改善箇所説明図

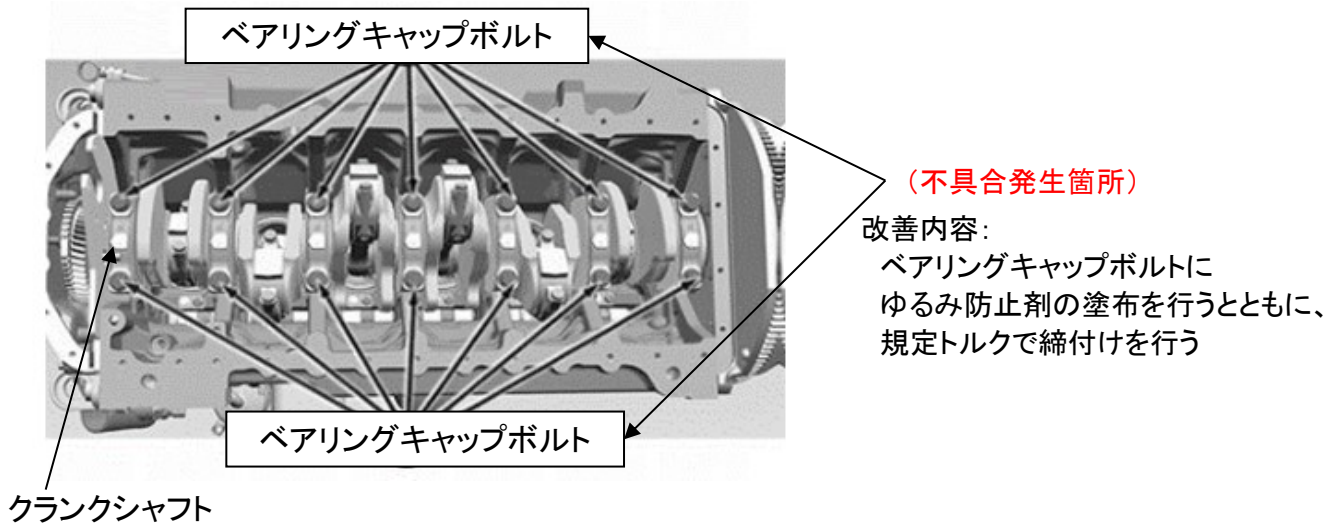
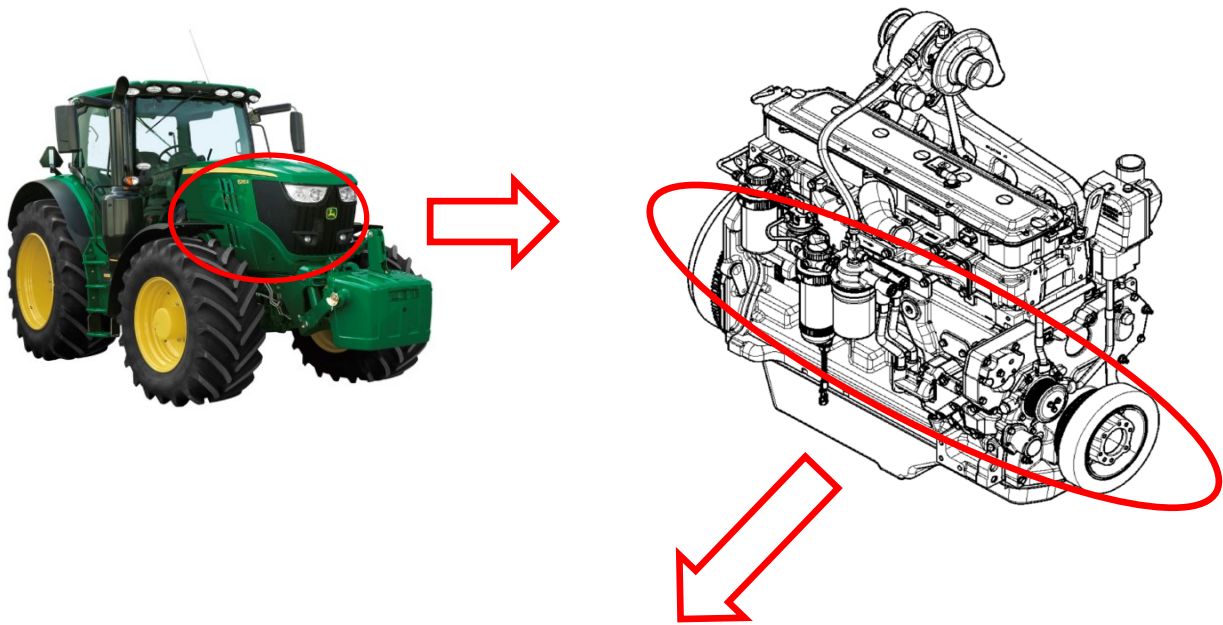
不具合発生箇所

農耕トラクタのクランクシャフトのベアリングキャップボルトにおいて、締付け工具のプログラムが不適切なため、締付トルクが不足しているものがある。そのため、そのままの状態で使用を続けるとエンジン振動等によりボルトが緩み、最悪の場合、エンジンが破損するおそれがある。

改善内容

全車両、ベアリングキャップボルトを新品に交換し、ゆるみ防止剤の塗布を行うとともに、規定トルクで締付けを行う。
